Armadillo-400 シリーズ リビジョン情報

Version 1.3.0

2011/12/21

Armadillo-400 シリーズリビジョン情報

図 12.1 クロストークノイズ対策推奨回路

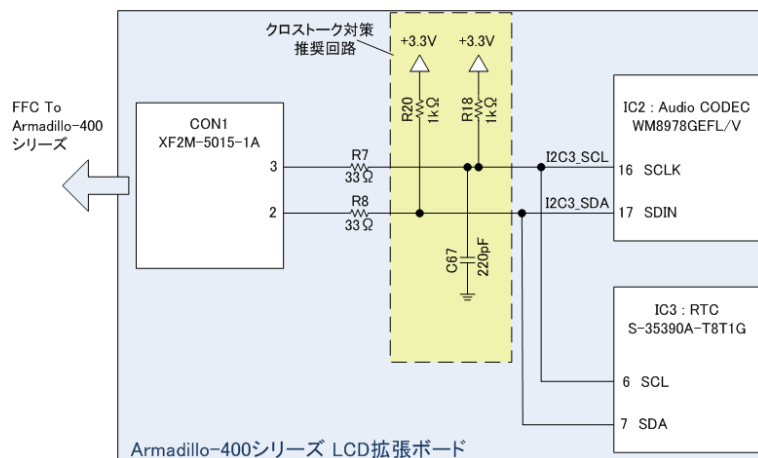
オーディオコーデックとリアルタイムクロックの同時使用時に、FFC(Flexible Flat Cable)のクロストークノイズが原因で I2C バスのアービトレーションロストが発生する可能性があります。この現象が発生した場合は、以降再起動を行うまで I2C バスを使用した通信を行うことができなくなります。

Armadillo-400 シリーズ LCD 拡張ボード 製品リビジョン A を参考に拡張ボードを設計する場合には、クロストークノイズの対応として次の対策を行うことを推奨します。

対象	内容
I2C3_SCL - +3.3V 間プルアップ抵抗(R18)	10kΩ を 1kΩ に変更
I2C3_SDA - +3.3V 間プルアップ抵抗(R20)	10kΩ を 1kΩ に変更
I2C3_SCL - GND 間	220pF のコンデンサを追加

「12.1.1. A400-LCD-Erratum #1: I2C バスが使用不可能になる」の対策として、「12.1.1.3. 対応」の回路を追加しました。

図 12.2 ESD 対策推奨回路

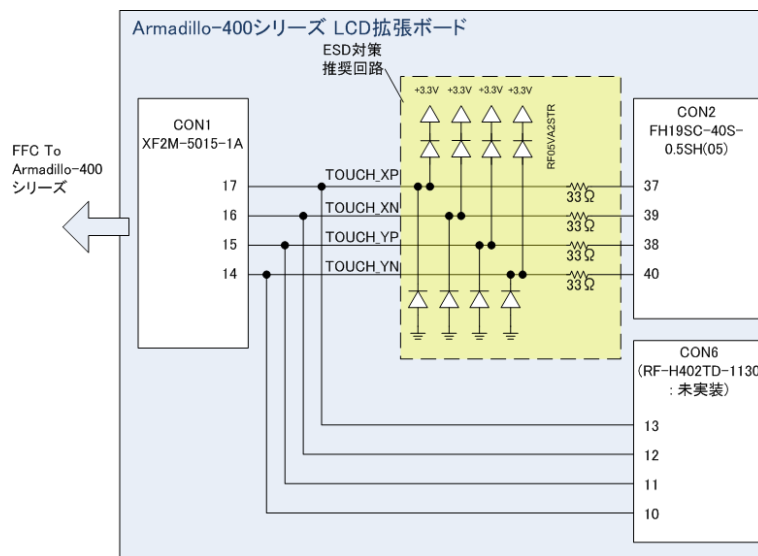
タッチスクリーン信号に入力保護回路が無いため、ESD(ElectroStatic Discharge)が印加された場合にタッチスクリーンの入力に使用している i.MX257 の AD 入力端子が故障する可能性があります。

Armadillo-400 シリーズ LCD 拡張ボード 製品リビジョン A を参考に拡張ボードを設計する場合には、ESD が印加された場合の対応として次の対策を行うことを推奨します。この対策により、タッチスクリーンの入力に使用している i.MX257 の AD 入力端子が故障する可能性を低減することができます。

対象	内容
<ul style="list-style-type: none"> TOUCH_XP - CON2(37 番ピン)間 TOUCH_XN - CON2(39 番ピン)間 TOUCH_YP - CON2(38 番ピン)間 TOUCH_YN - CON2(40 番ピン)間 	<ul style="list-style-type: none"> ダンピング抵抗(33Ω)を追加 外付け素子(ダイオード等)による入力保護回路を追加

ダンピング抵抗の挿入に伴い、タッチスクリーンの入力に使用している i.MX257 の AD 入力端子に入力される値が変化します。そのため、タッチスクリーンのキャリブレーション(位置補正)を行う必要があります。
